فيلا  
مخطط  
الصواري

تقرير فني من واقع الطبيعة  
رقم ( A 0923 ) وتاريخ 28 / 09 / 1443 هـ

لتحديد مدى سلامة المبنى من الناحية الإنشائية الظاهرية  
مبني المواطن / آ. عبد الرحمن الغامدي

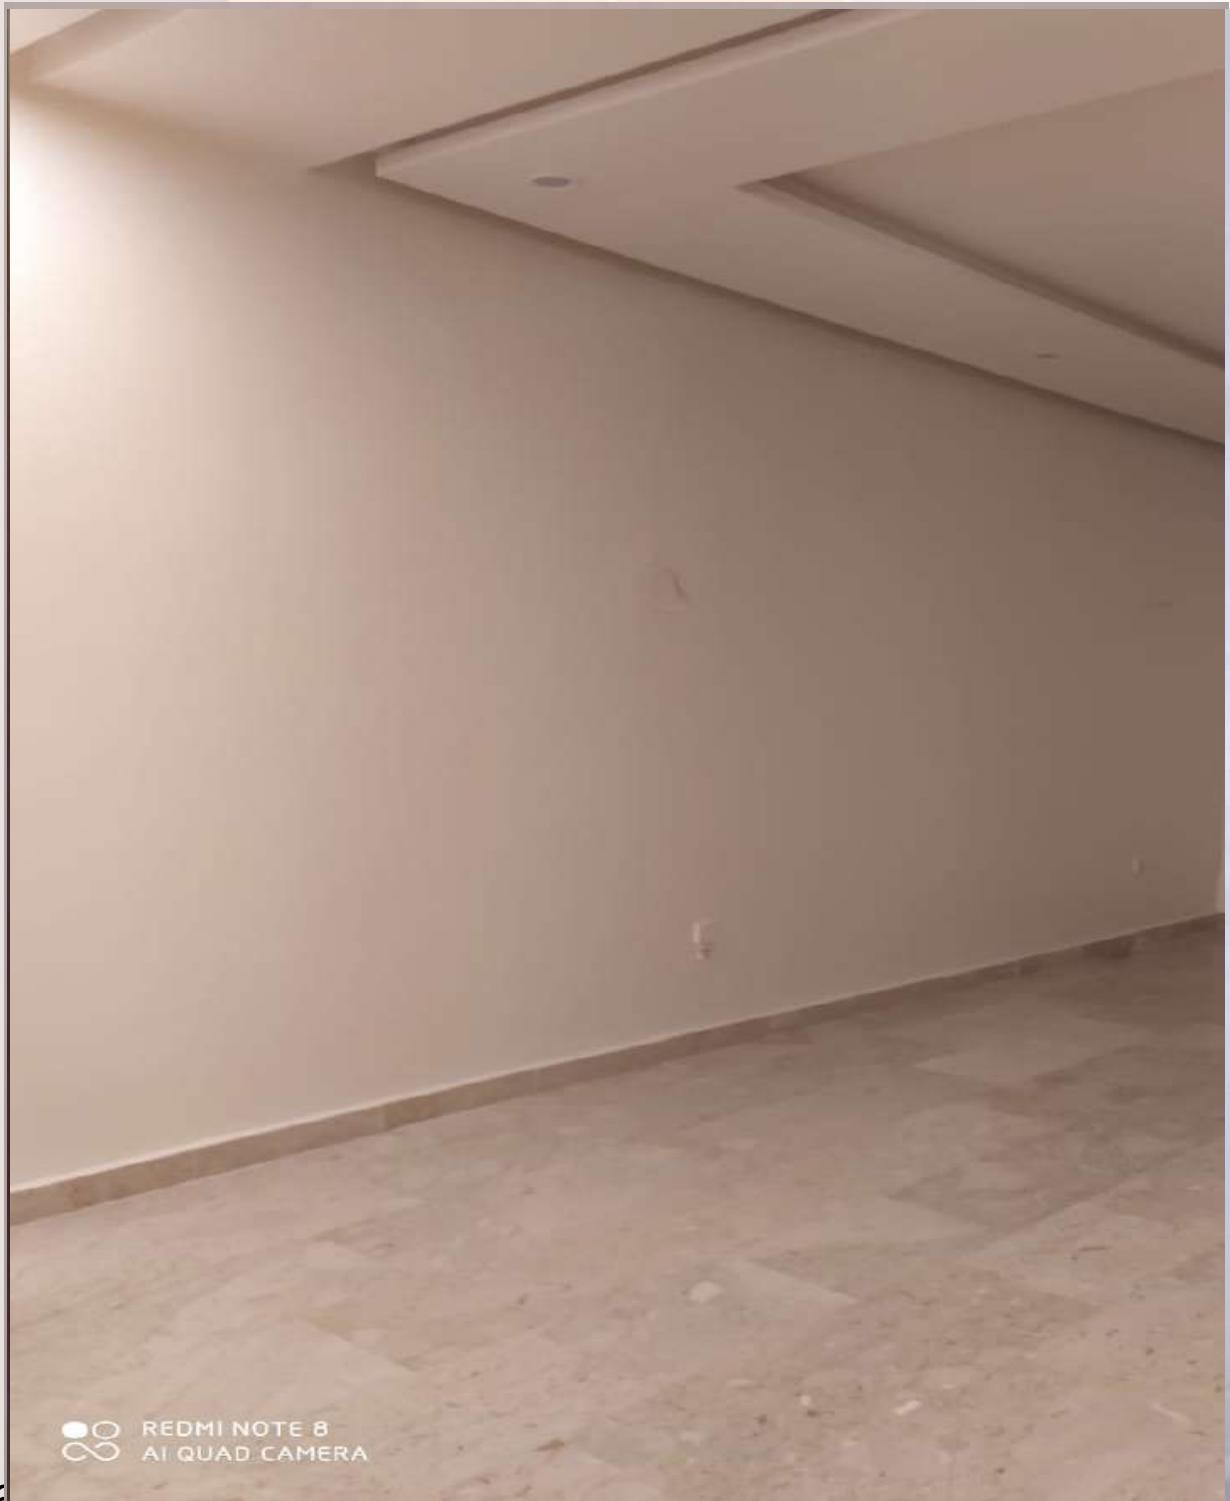
نسبة الملوحة بالماء جيدة

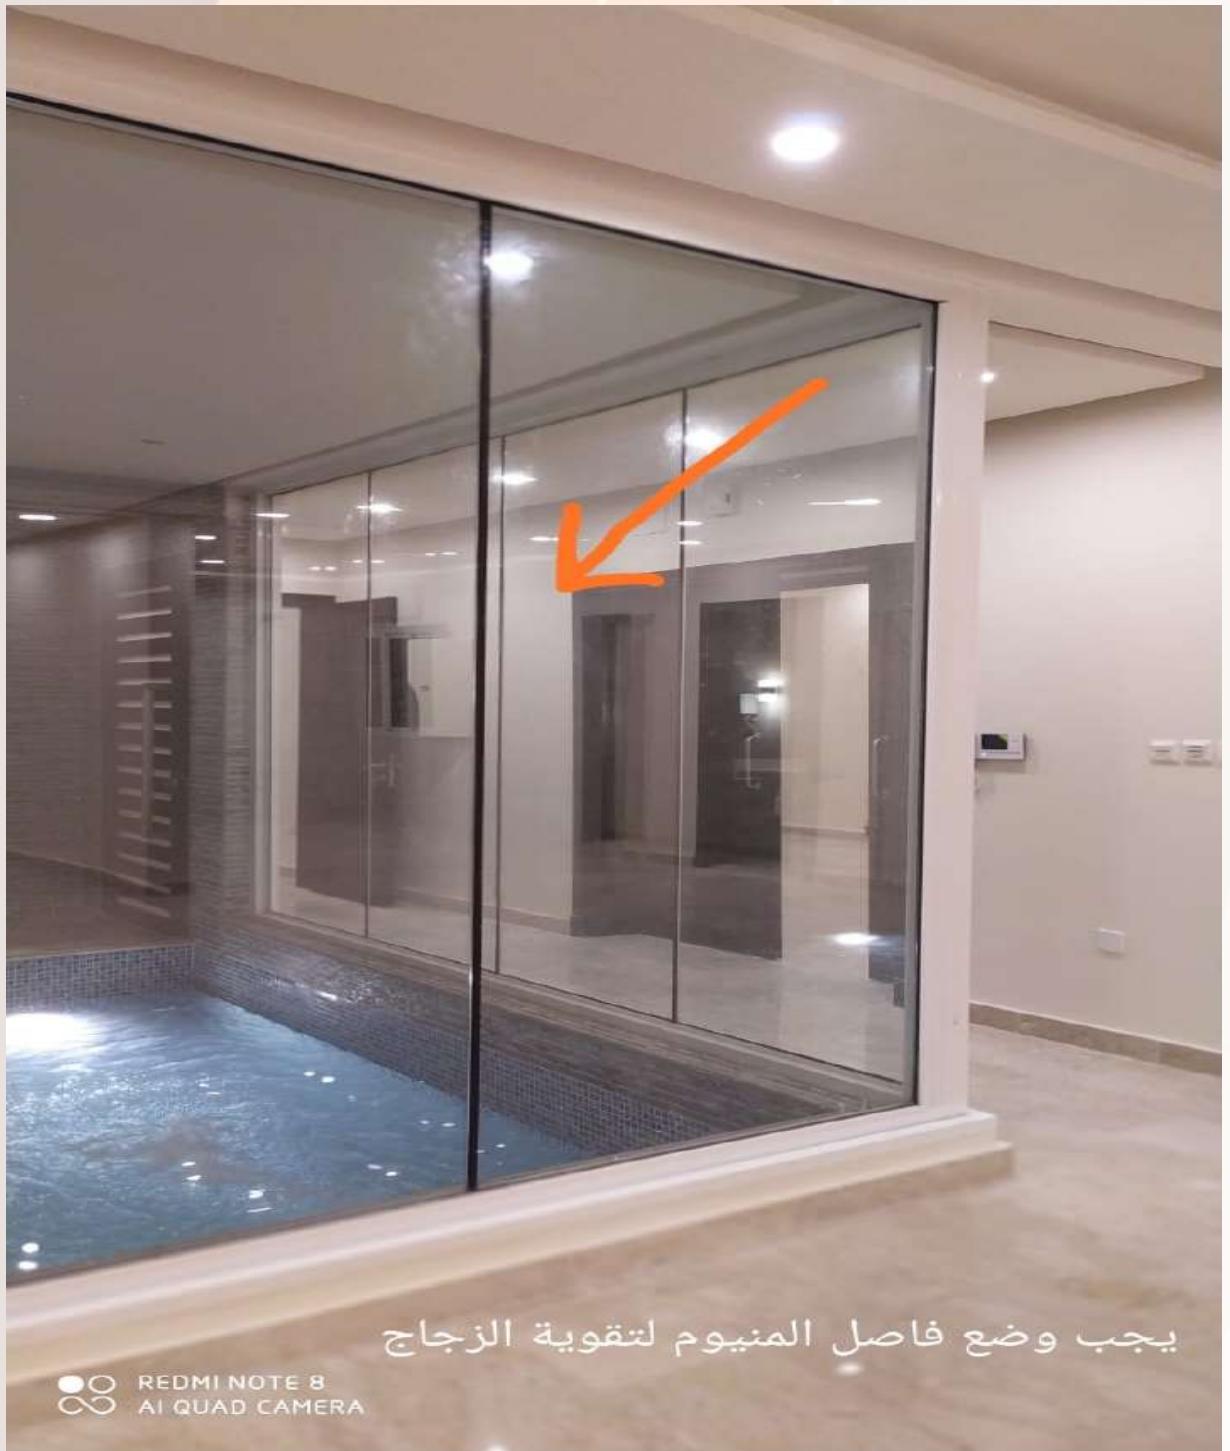
اعمال الدهانات يوجد بها تموجات

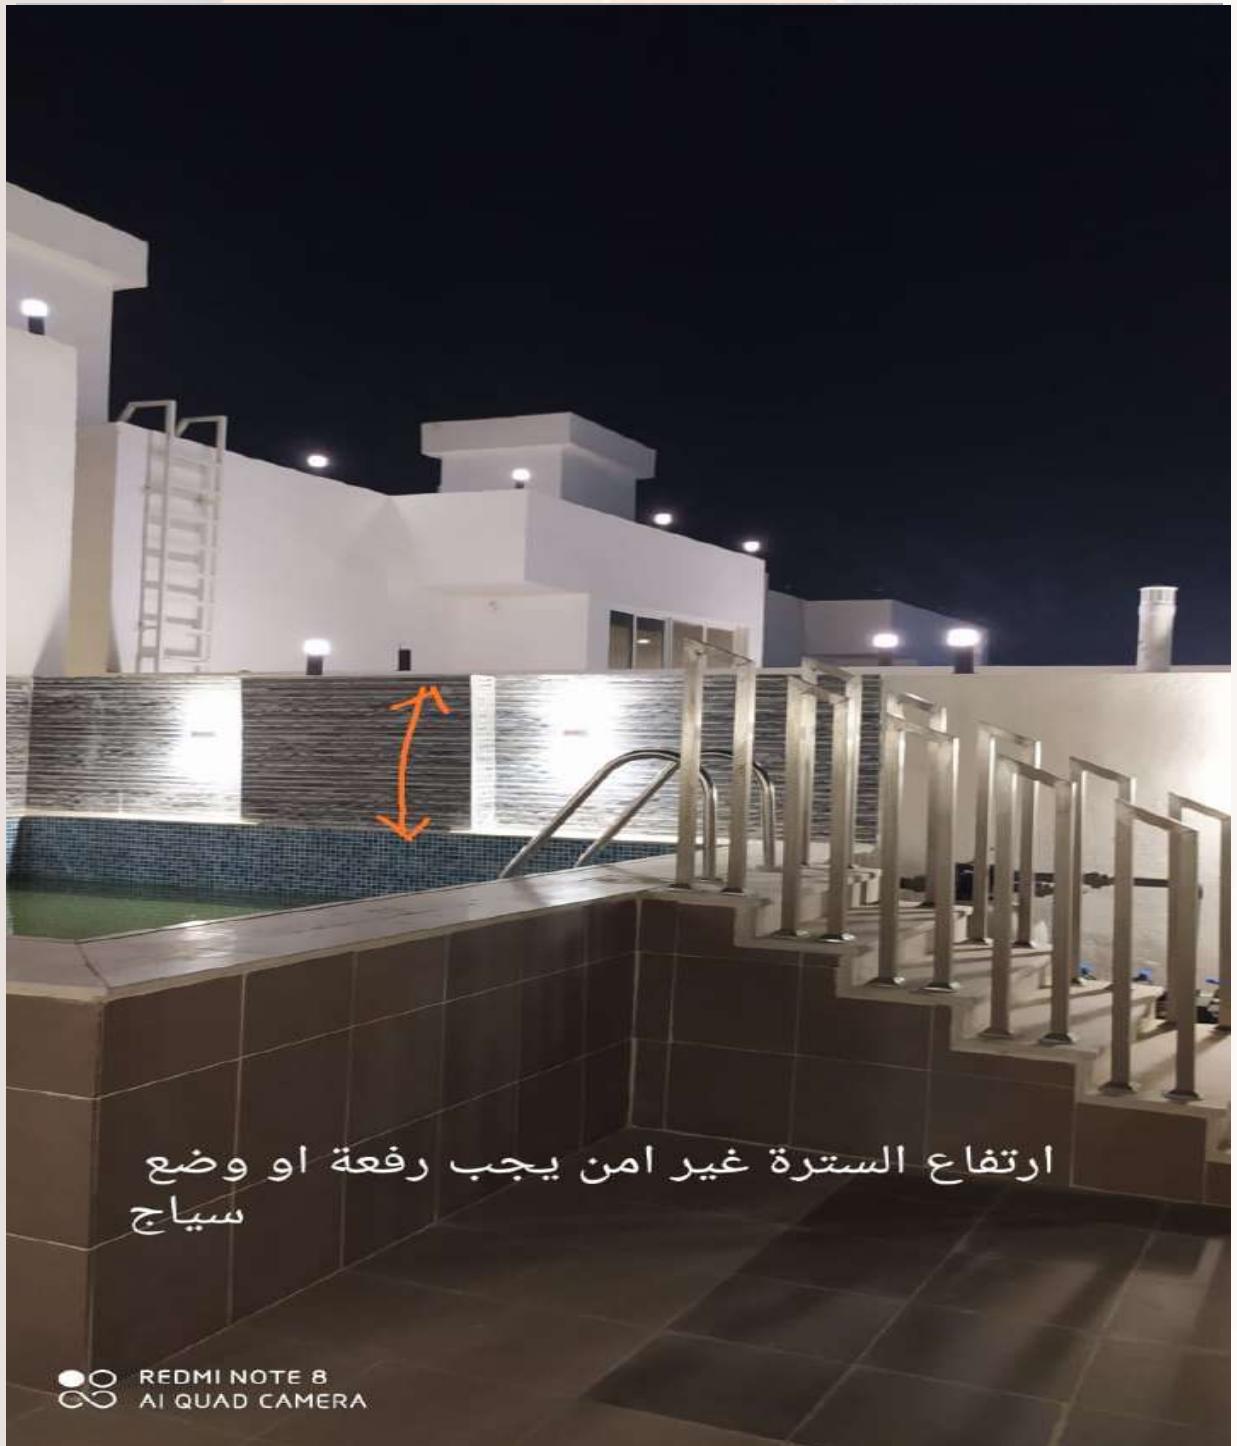
الميول في دورات المياه ممتاز

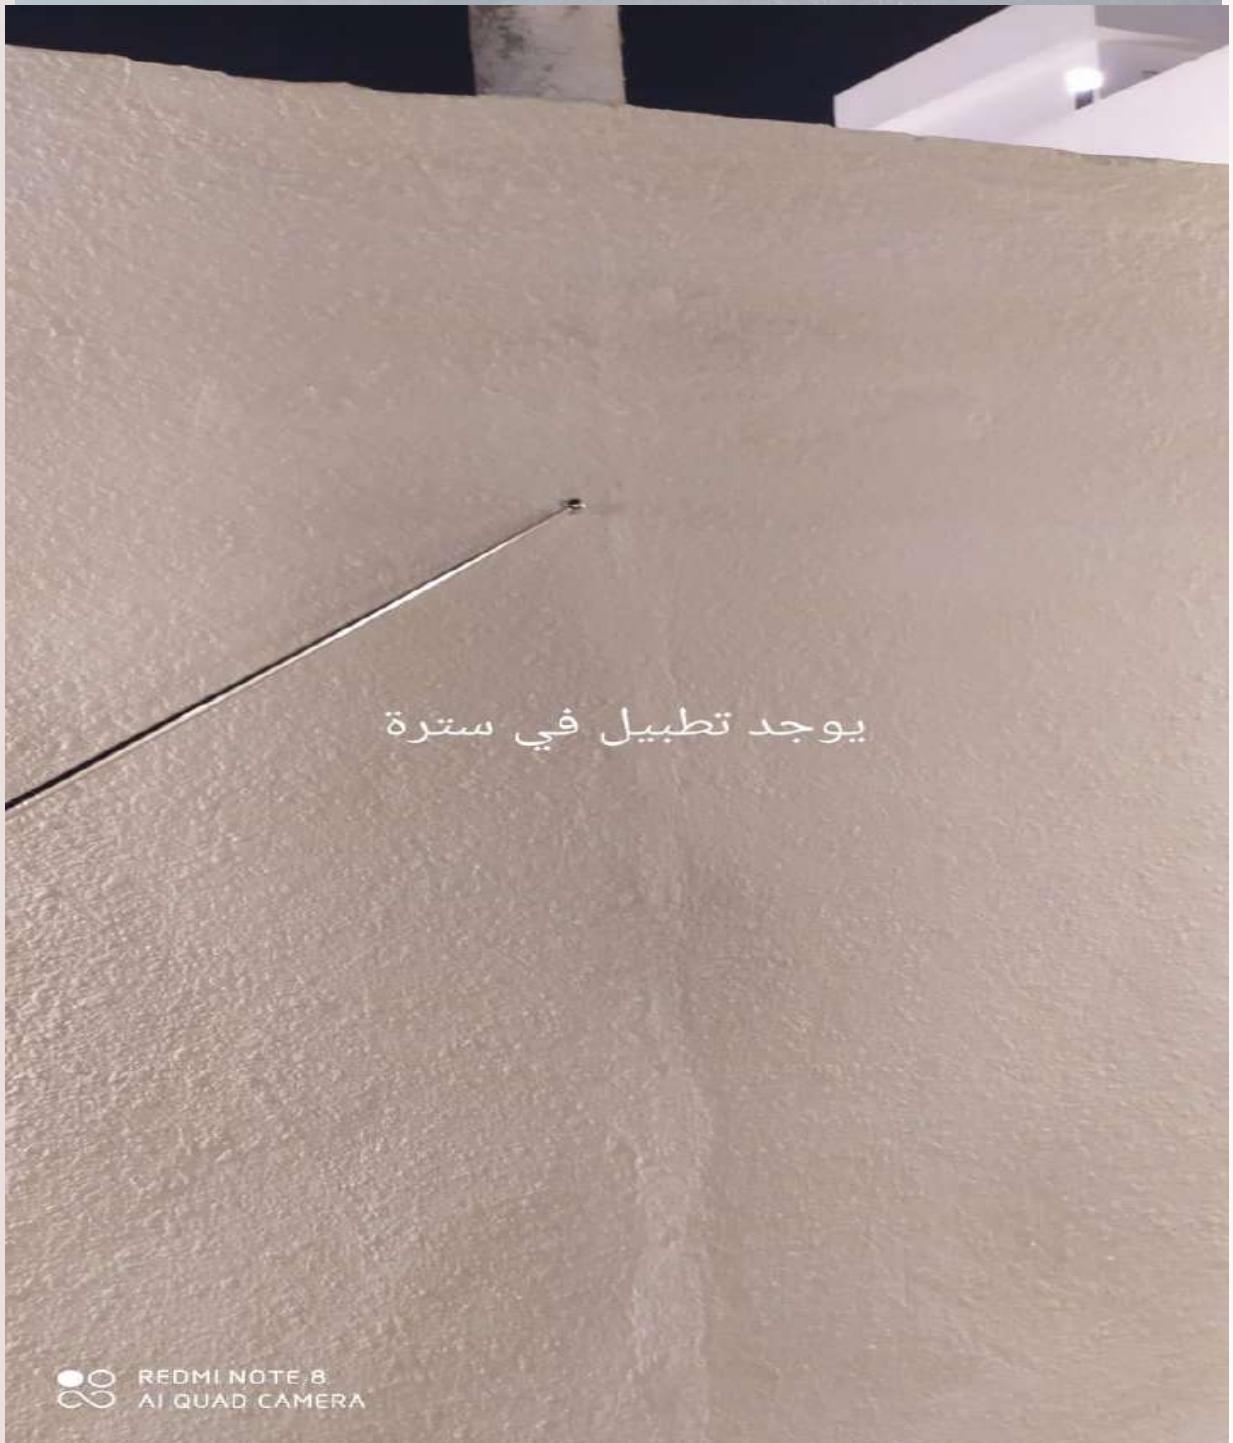
اعمال التروية في سطح الملحق اغلبها سطحية ويجب ازالتها وتعديلها
